**APPROBATION  
DE LA MODIFICATION N° 3  
DU PLAN LOCAL D'URBANISME ET DE L'HABITAT  
(PLU-H)**

**Annexe à la délibération**  
du conseil de la Métropole de Lyon  
du 21 novembre 2022

Evolutions apportées au dossier  
d'enquête publique

Point n° 132.b

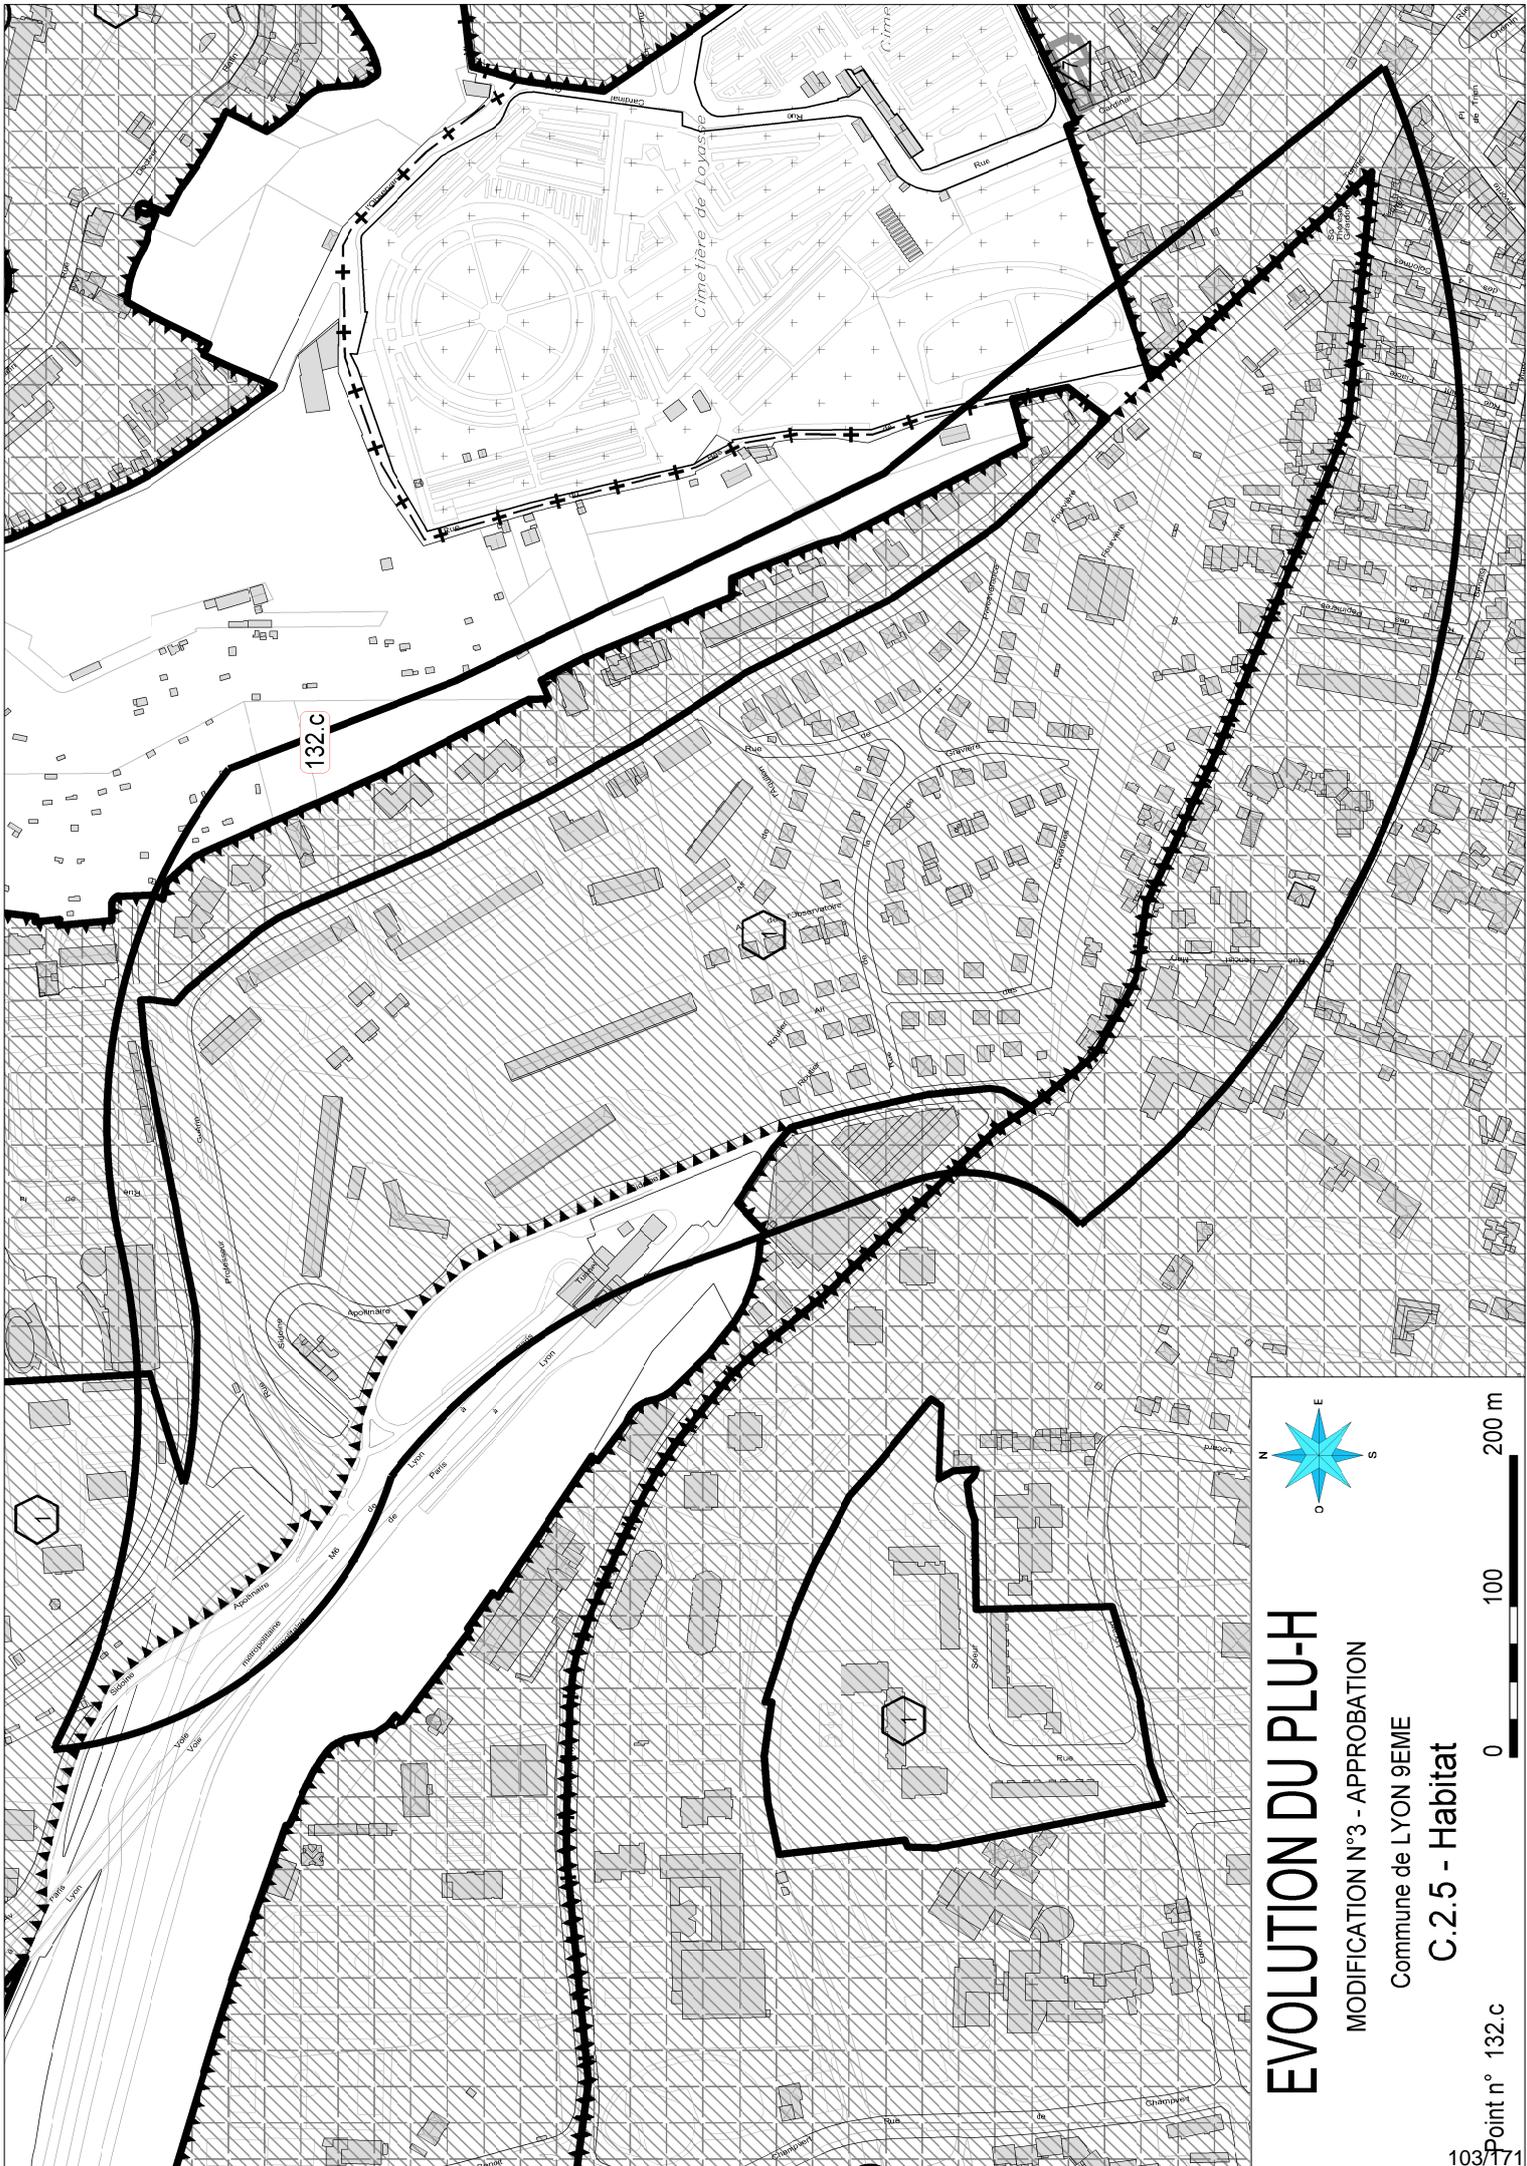
| LYON 9ème | 132 | <p>Evolution des règles des secteurs de mixité sociale (SMS), en scindant en deux le premier seuil tel que présenté dans le document du PLU-H soumis à enquête publique :</p> <ul style="list-style-type: none"> <li>- un premier seuil d'exigibilité entre 1 000 m<sup>2</sup> et 1 500 m<sup>2</sup> de surface de plancher impose que 25% minimum de la surface de plancher du programme soit affecté au logement aidé, les catégories de logement aidé concernées sont PLUS et PLAI.</li> <li>- un second seuil d'exigibilité de plus de 1 500 m<sup>2</sup> jusqu'à 5 000 m<sup>2</sup> de surface de plancher, impose que 30% minimum de la surface de plancher du programme soit affecté au logement aidé, les catégories de logement aidé concernées sont PLUS, PLAI et PLS avec 30 % minimum de PLAI et 30 % maximum de PLS.</li> <li>- le dernier seuil d'exigibilité de plus de 5 000 m<sup>2</sup> de surface de plancher, n'évolue pas suite à l'enquête publique. (Il impose que 40 % minimum de la surface de plancher du programme soit affecté au logement aidé, les catégories de logement aidé concernées et la ventilation de la surface de plancher affecté au logement aidé sont les suivantes : 30 % PLUS, PLAI et 10 % PLS, PLI et BRS).</li> </ul> <p>Suppression du périmètre des SMS, de 3 secteurs IRIS (îlots regroupés pour l'information statistique) suivants :</p> <p>Le premier secteur se situe vers la gare de Vaise sur un périmètre délimité par le rue de Bourgogne, l'avenue du 25ème Régiment des travailleurs Sénégalais, la Montée de Balmont, le boulevard de Balmont, les rues de la Piementie, des Contrebandiers, de Saint-Cyr, de la Claire, Roger Salengro et du 24 mars 1852.</p> <p>Le second secteur se situe vers la rue du Béal sur un périmètre délimité par les rues du Bourbonnais, de Montriblout, la voie métropolitaine M6 Lyon Paris, l'avenue Sidoine Apollinaire, la rue Gorge de Loup, l'avenue Joannès Masset, les rues Louis Loucheur, Jean Zay, de la Fraternelle et du Docteur Horand.</p> <p>Le troisième secteur se situe sur le quartier de La Grivière, sur un périmètre délimité par la voie ferrée présente au nord de la rue Professeur Guérin, la rue Pierre Audry, l'avenue Barthélémy Buyer et l'avenue Sidoine Apollinaire. (voir plans joints)</p> |

Point n° 101

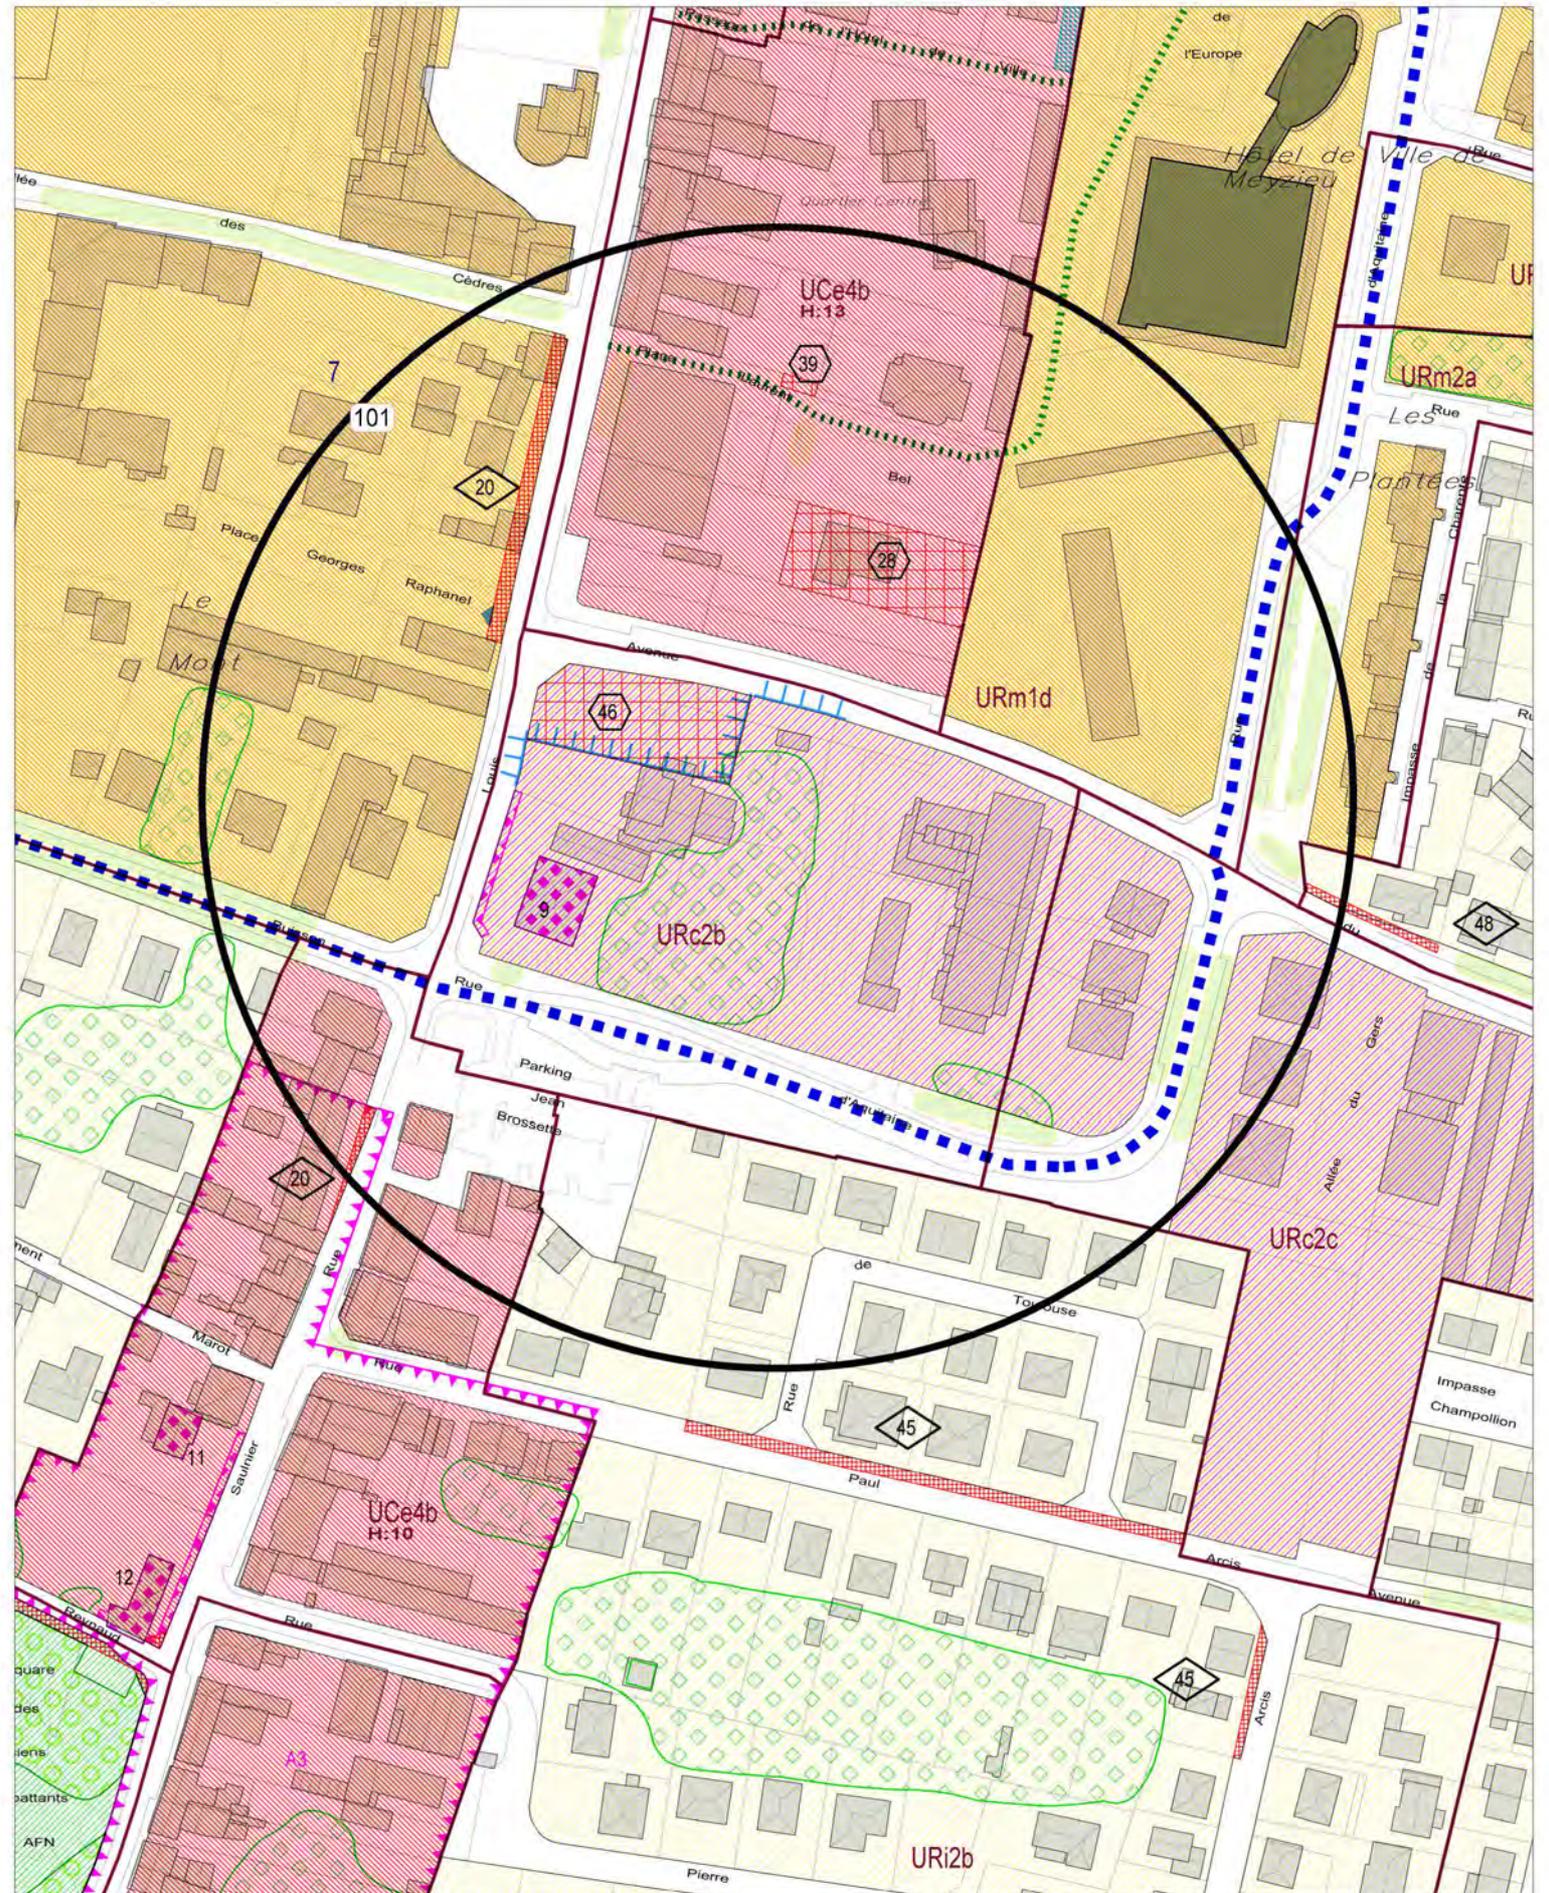
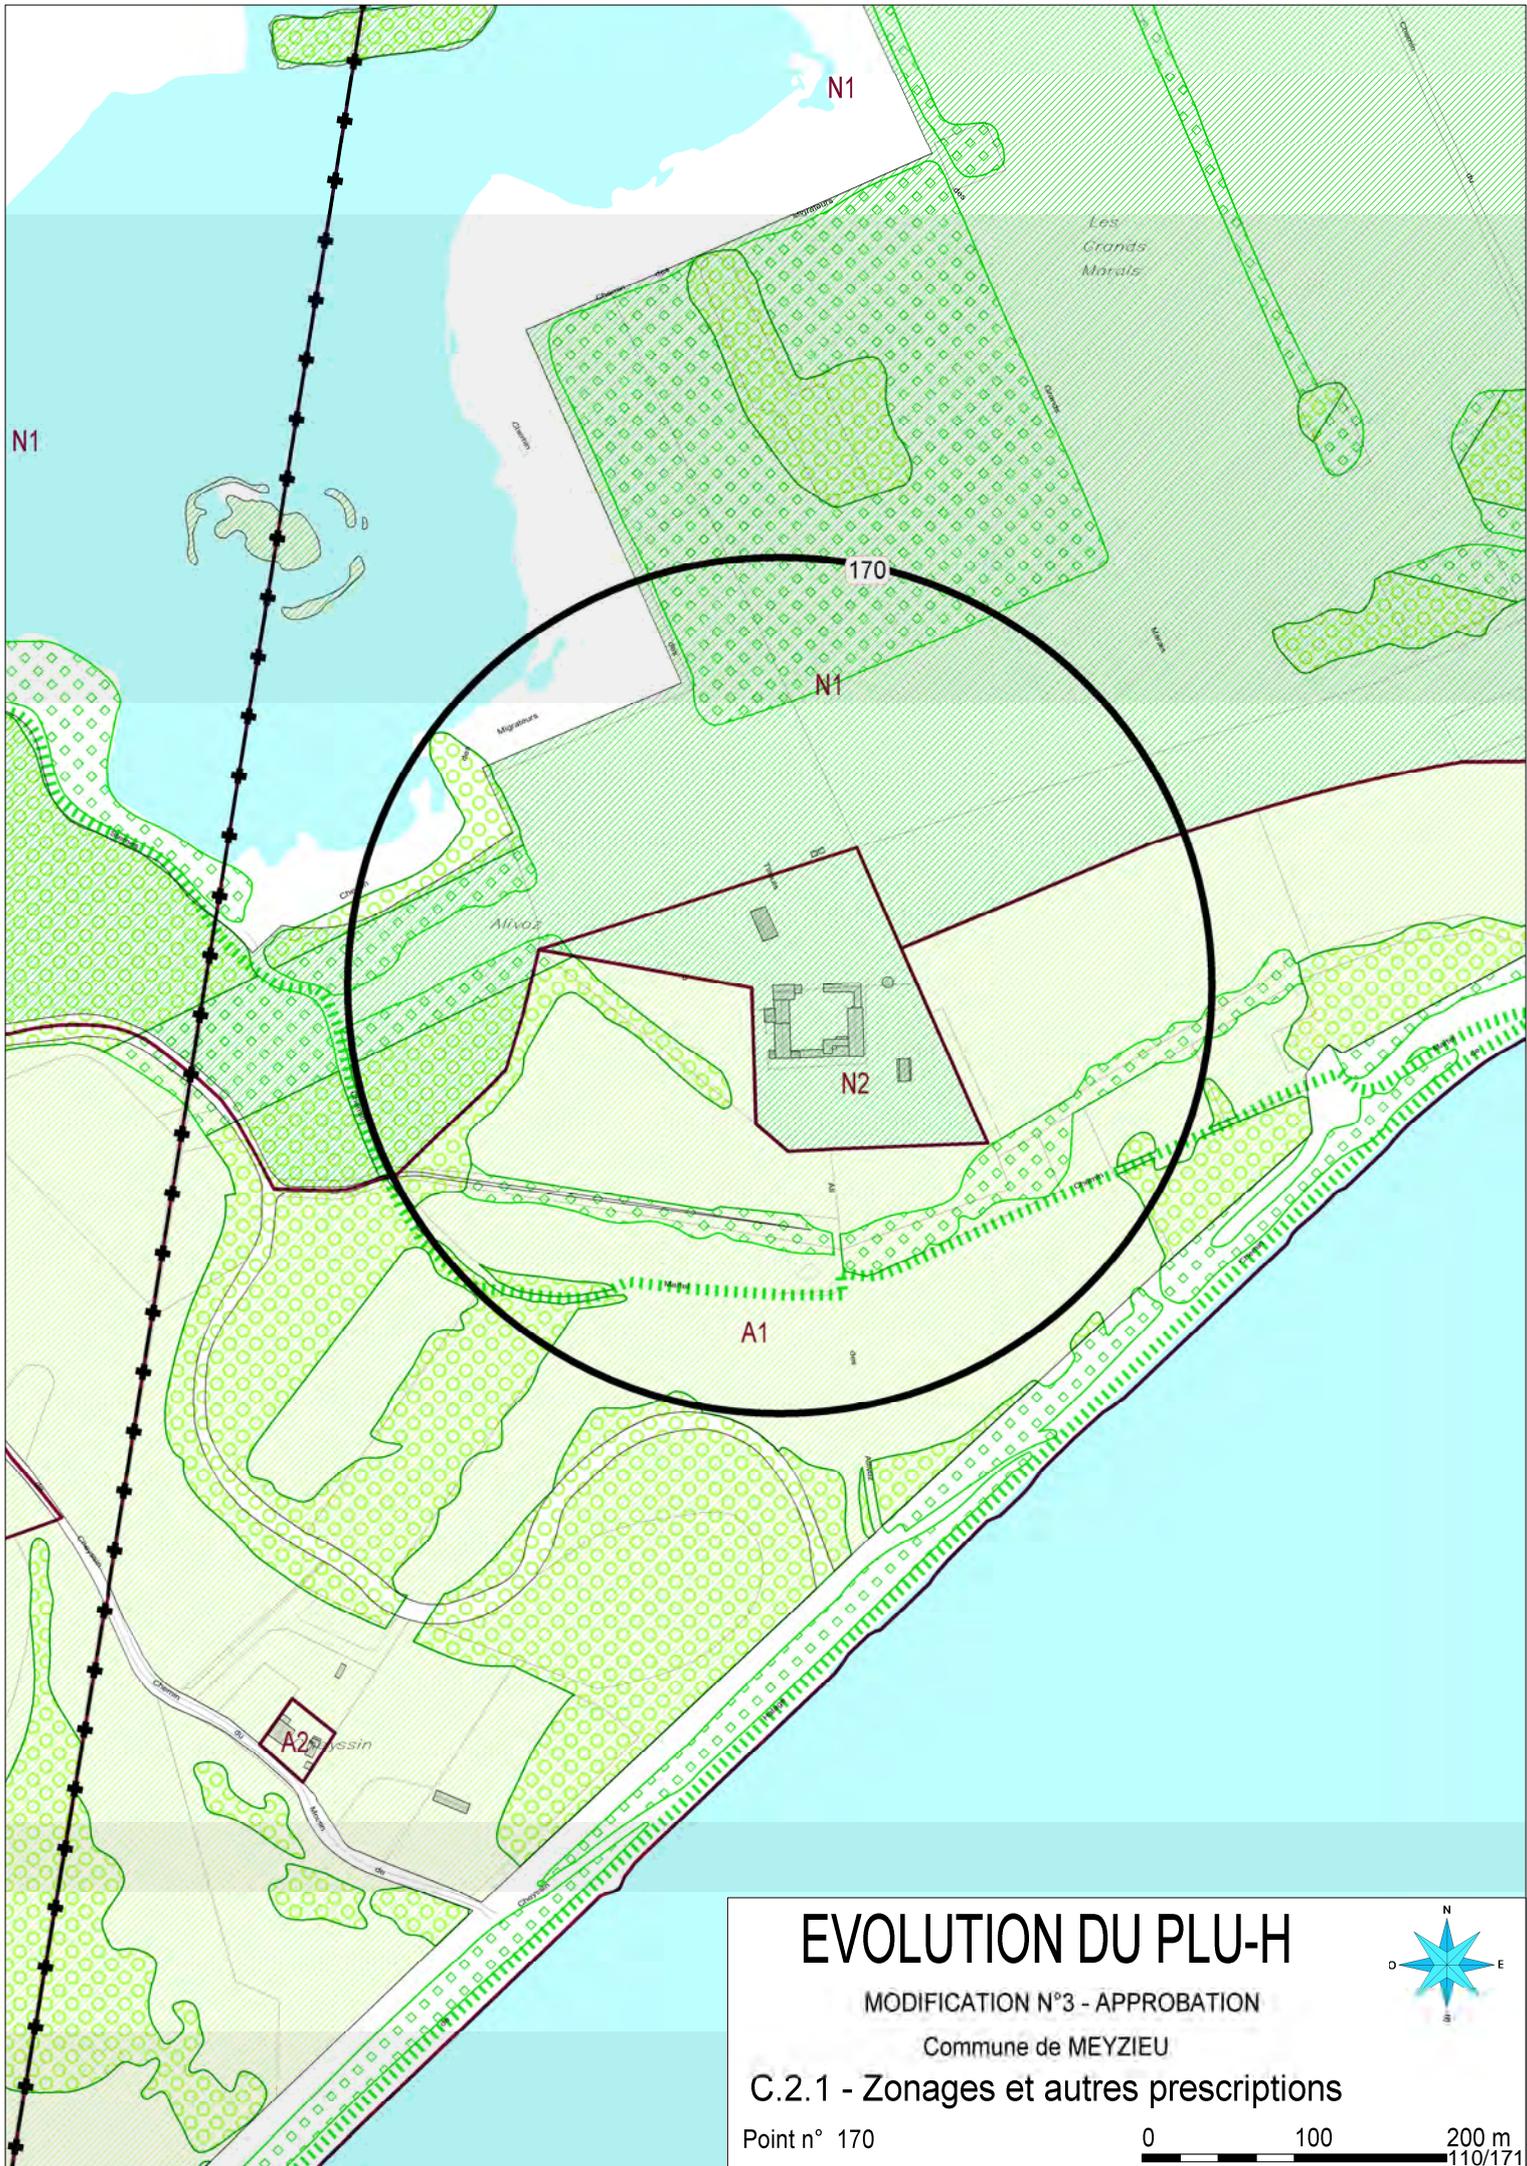
| MEYZIEU        | 101 | <p>Modification de l'emplacement réservé (ER) aux équipements publics comprenant un agrandissement à l'Est et inscription de trois lignes d'implantation supplémentaires qui entourent la future place publique (voir plan joint).</p> <p>Mise en cohérence de l'orientation d'aménagement et de programmation (OAP) n°7 Régence - Centre sud (voir plan joint).</p>   |
